改善箇所説明図

基準不適合発生箇所

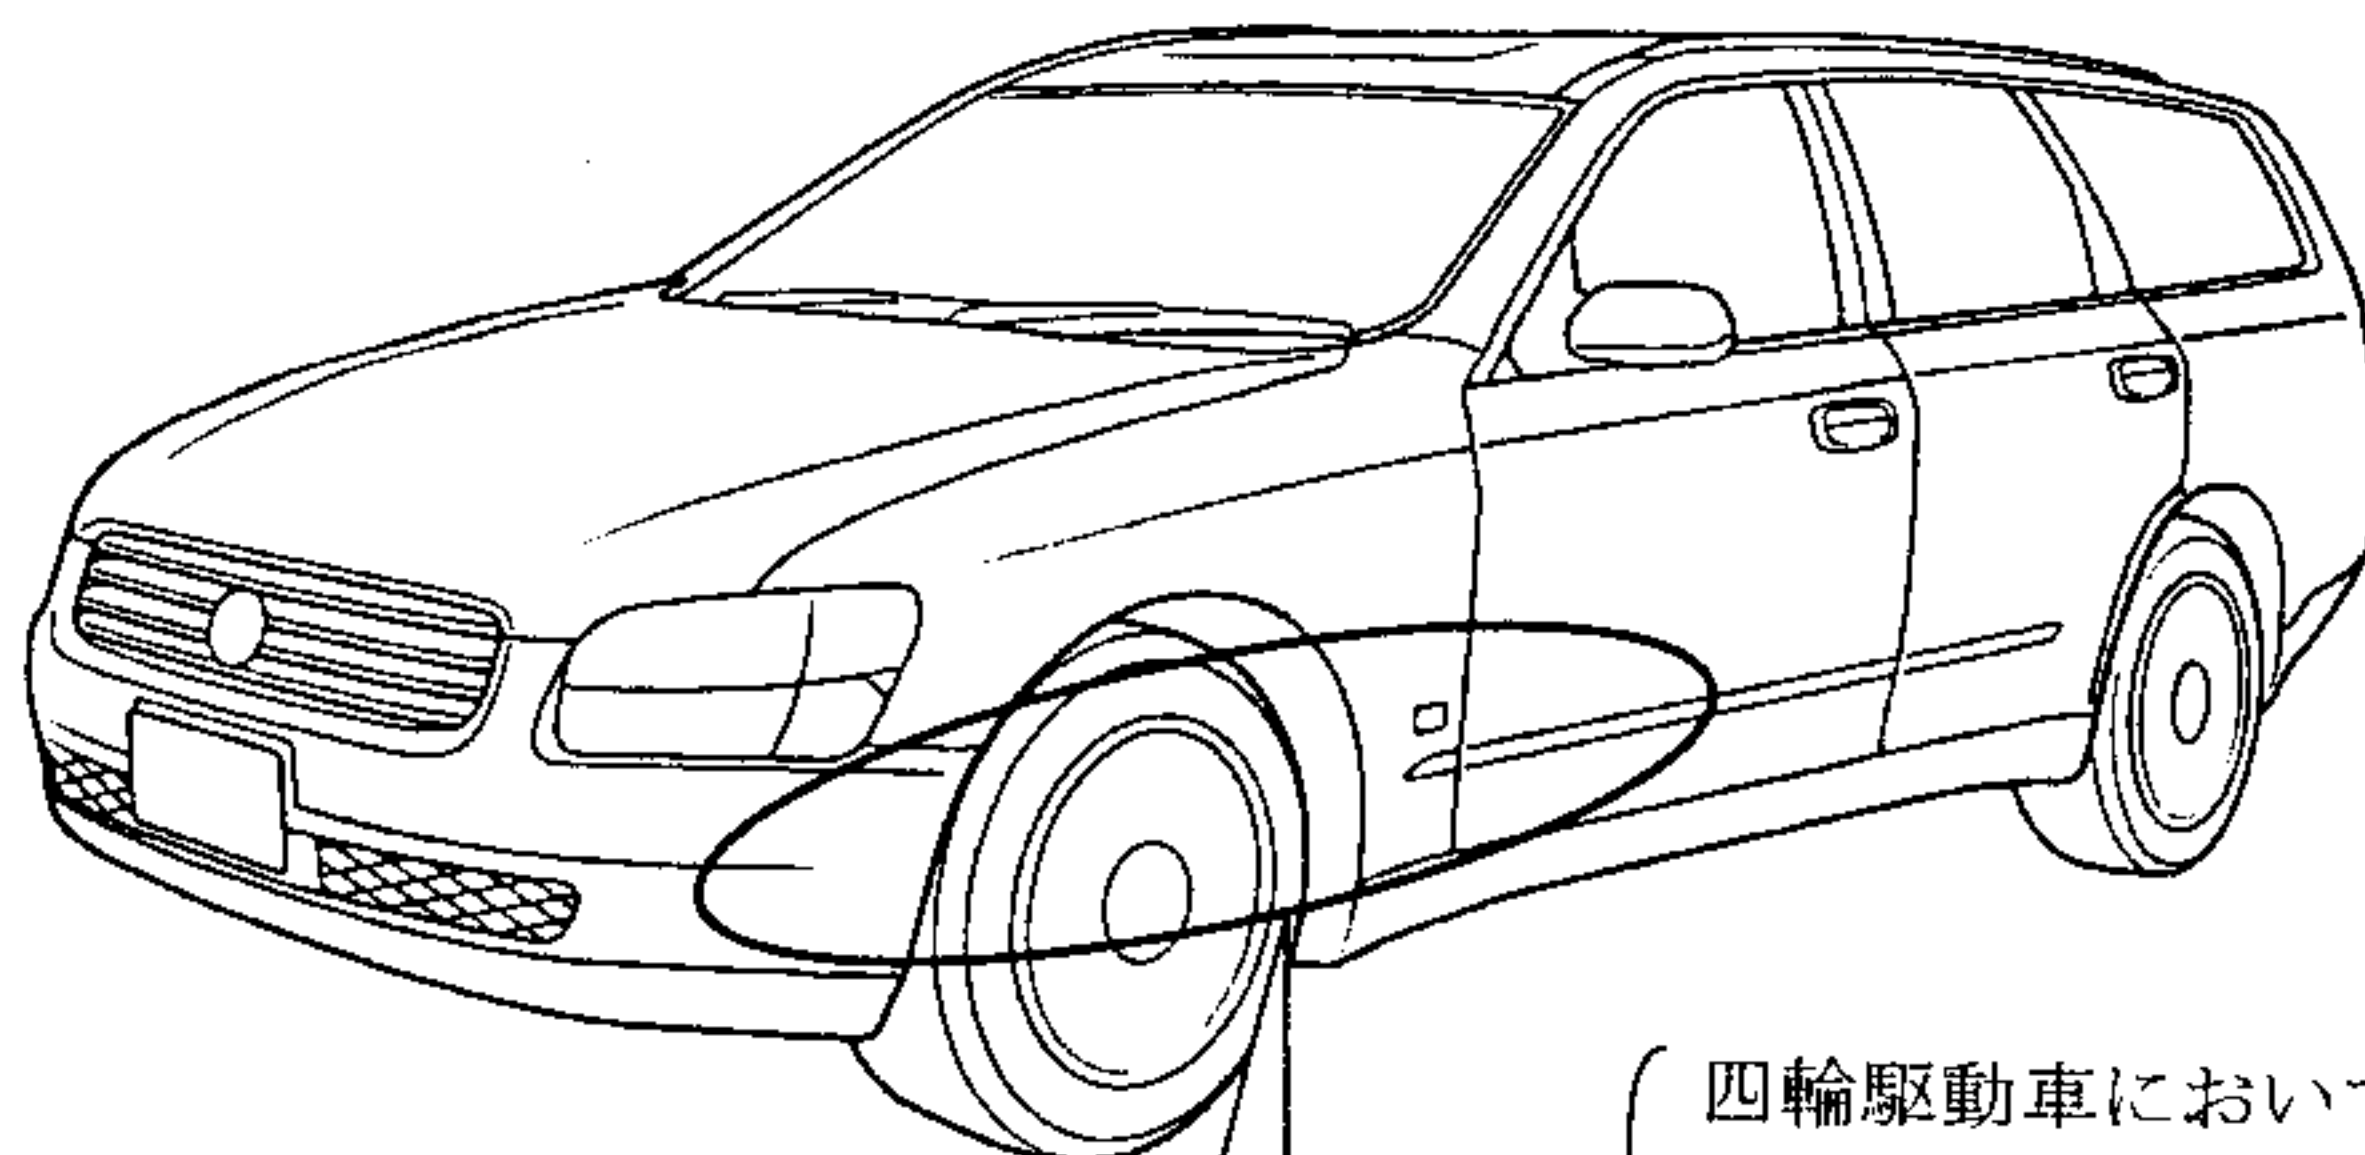
四輪駆動車において、前側推進軸と前輪差動装置を締結しているボルトの締結力に対して、入力されるトルクが高いため、当該ボルトが緩むことがある。そのため、異音が発生し、そのまま使用を続けると、全ての当該ボルトが緩み、前側推進軸が外れるおそれがある。

前側推進軸締結ボルト（新品に交換）
ステッカー（追加）

前側推進軸締結ボルト（対策品に交換）
前側推進軸（対策品に交換）
コンパニオンフランジ（対策品に交換）

当該締結ボルト、前側推進軸、前輪差動装置のコンパニオンフランジを対策品と交換する。

当該締結ボルトを新品と交換し、規定の方法により締付けるとともに、締付け方法を記載したステッカーを前側推進軸に貼り付ける。

識別：銀色のシールをモデルナンバープレートの右横に貼り付ける。
